Parecer Técnico SEMAD/SUPRAM SUL - DRRR nº. 61/2023

Parecer Técnico SEMAD/SUPRAM SUL - DRRR nº. 61/2023		
Nº Documento do Parecer Único vinculado ao SEI: 65651384		
INDEXADO AO PROCESSO: Licenciamento Ambiental	PA COPAM: SLA nº 384/2023	SITUAÇÃO: Sugestão pelo Deferimento
FASE DO LICENCIAMENTO: Licença de Instalação e Operação - LIC + LO	VALIDADE DA LICENÇA: até 14/06/2026

Esse processo se refere a o requerimento de Licença de Instalação e Operação – LI + LO, para ampliação da pilha de estéril PDE-07 e reconformação da cava, sem aumento de produção.

Figura 9: Localização do acesso oeste da PDE07.

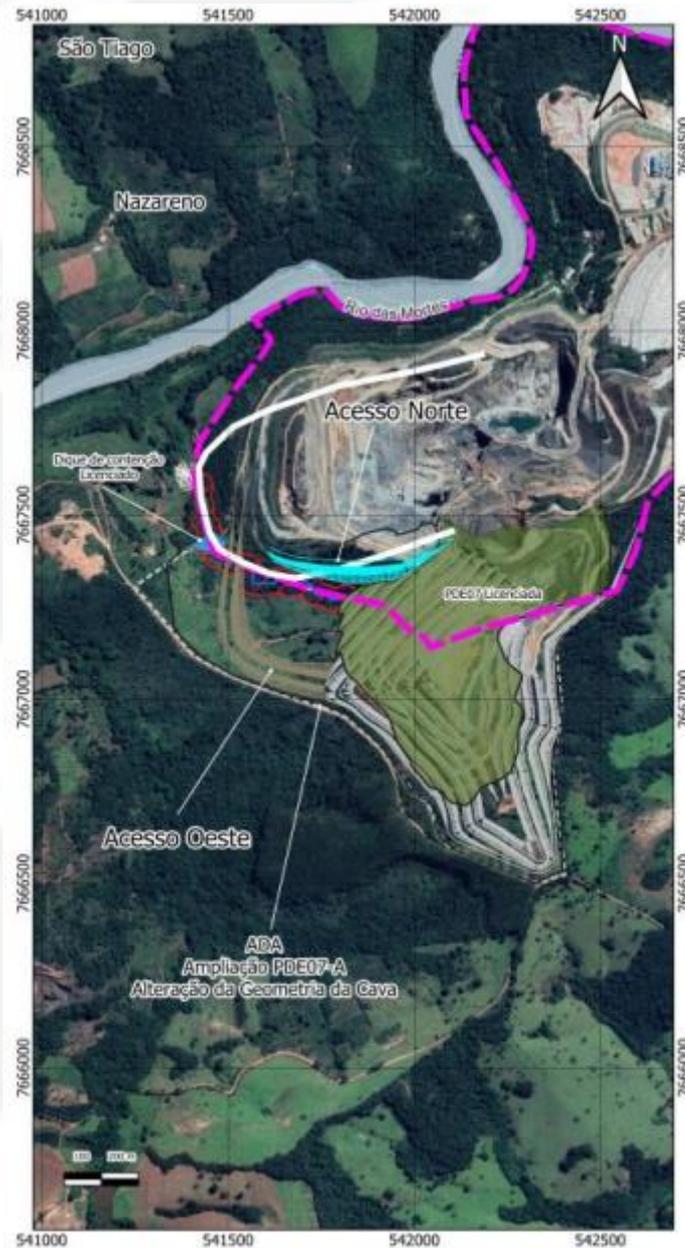
Durante a análise do projeto executivo da PDE07 foi solicitada a apresentação das alternativas locais para a construção do acesso para a pilha. Foram apresentadas três alternativas, sendo essa a escolhida devido a um menor DMT, menor impacto no trânsito da rodovia e melhores condições topográficas.

Importante frisar que está sendo autorizada apenas a intervenção ambiental necessária e restrita a área do acesso oeste. Deve ser realizada a intervenção menor possível para construir o acesso.

Figura 10: Destaque para a área onde não esta sendo autorizada a ampliação da pilha.

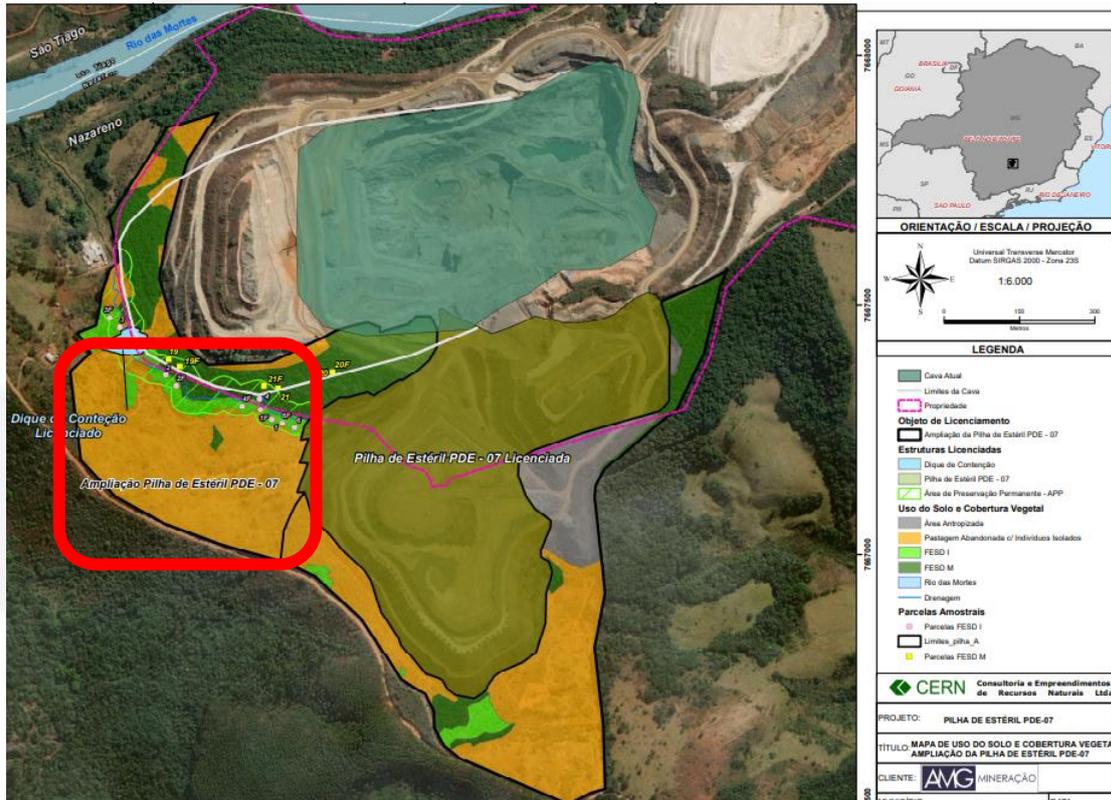
Por fim, mas não menos importante, cabe ressaltar que algumas imagens do PCA indicam a área circulada abaixo como área de ampliação de pilha. No entanto, imperioso destacar que a ampliação que está sendo aprovada por este parecer se restringe ao projeto enviado, e portanto, àquela indicada na Figura 10, e quaisquer modificações deste durante sua instalação, ou ampliações que se pretenda realizar devem ser precedidas de análise pelo órgão ambiental licenciador.
